АКТ
технічного обслуговування внутрішньобудинкових
систем газопостачання у багатоквартирному будинку

від 02 вересня 2024 року

виконано роботи з технічного обслуговування ВБСГ багатоквартирного будинку (гуртожитку), № 3 по вул. Пляжна

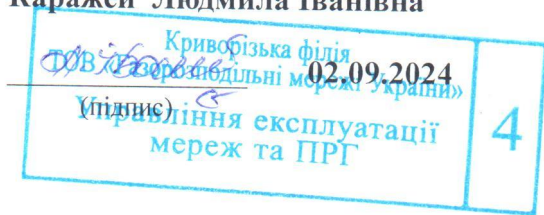
Під час проведення ТО ВБСГ були виявлені порушення п.7.39, глава 7 ДБН В.2.5-20:2018 «Газопостачання» а саме: всередині другого під'їзду відсутня відстань між внутрішнім газопроводом і електрокабелями; та п. 5.7, глава 5, розділ V ПБСГ виявлені витоки газу згонах Ø 25 мм – 5 шт., які були усунені шляхом перепаккування різьбових та муфтових з'єднань (заміна мастильного та ущільнюючого матеріалу).

На теперішній час для усунення порушень необхідно прибрати всередині другого під'їзду електрокабелі з внутрішнього газопроводу. Усунути виявлений недолік в термін до 21.10.2024.
